**Verslag huishoudelijke elektrische installatie op laagspanning en zeer lage spanning****Algemeen:**

Referentie: 004-20260126-01	Datum controle: 26/01/2026
Keurder: 004

Eigenaar: Smets ingrid	EAN-code: Onbekend
Adres installatie: de Grunnelaan 10, 1970 - Wezembeek- Oppem	Nummer teller(s): 4994439
Distributienetbeheerder installatie: Fluvius	
Datum uitvoering installatie:	<input checked="" type="checkbox"/> Vóór 01/10/1981 <input type="checkbox"/> Tussen 01/10/1981 en 01/06/2020 <input type="checkbox"/> Vanaf 01/06/2020
Type:	<input checked="" type="checkbox"/> Woonenheid <input type="checkbox"/> Niet-huishoudelijk <input type="checkbox"/> PV <input type="checkbox"/> Batterij <input type="checkbox"/> Laadpaal

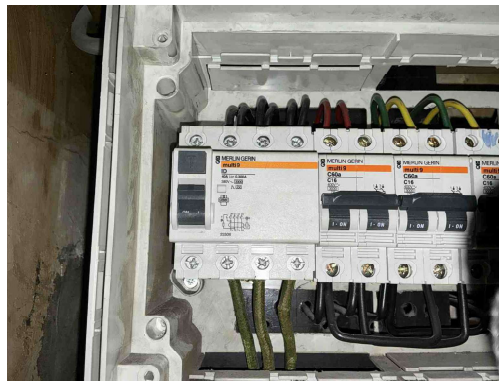
B34 - Het kabeltype van de meterbord verbinding aan de oorsprong van de installatie beantwoord niet aan de minimale vereisten vastgelegd door de distributienet beheerder. (Boek1: 1.5 + SYNERGRID C1/107)

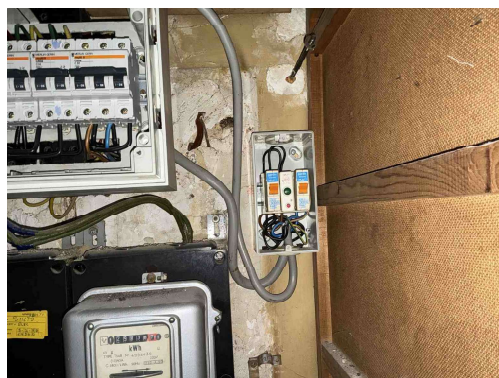
D01 - De differentieelstroominrichting schakelt niet uit na indrukken van de testknop (Boek 1: 5.3.5.3).

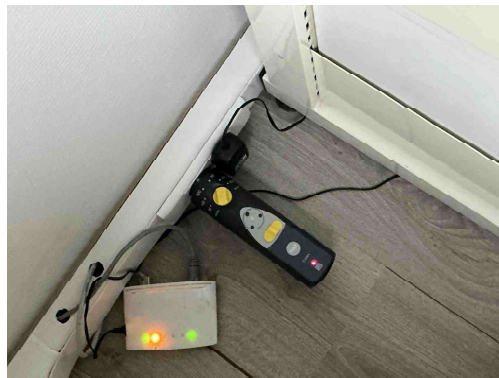
A16 - Er is geen continuïteit van de beschermingsgeleider van de contactdoos (Boek 1: 5.4.3.4).

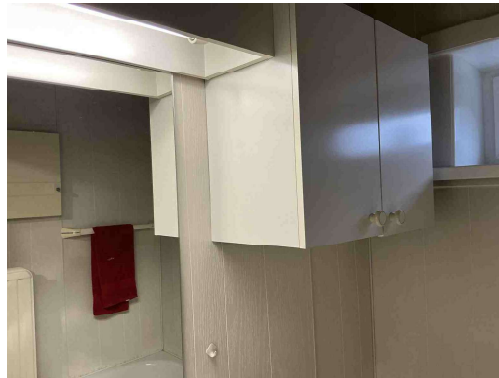
A16 - Er is geen continuïteit van de beschermingsgeleider van de contactdoos (Boek 1: 5.4.3.4).

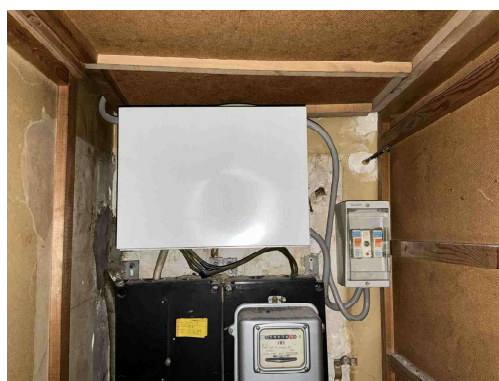
A20 - Er bevindt zich een contactdoos zonder beschermingsgeleider in de elektrische installatie. Deze is niet geplaatst achter een differentieelstroombeschermingsinrichting met grote (max. 30mA) of zeer grote (max. 10mA) gevoeligheid.

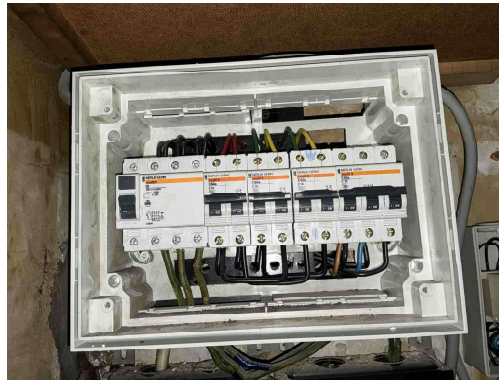
B17 - De voedingspanning is niet op elk bord vermeld (Boek 1: 3.1.3.3).
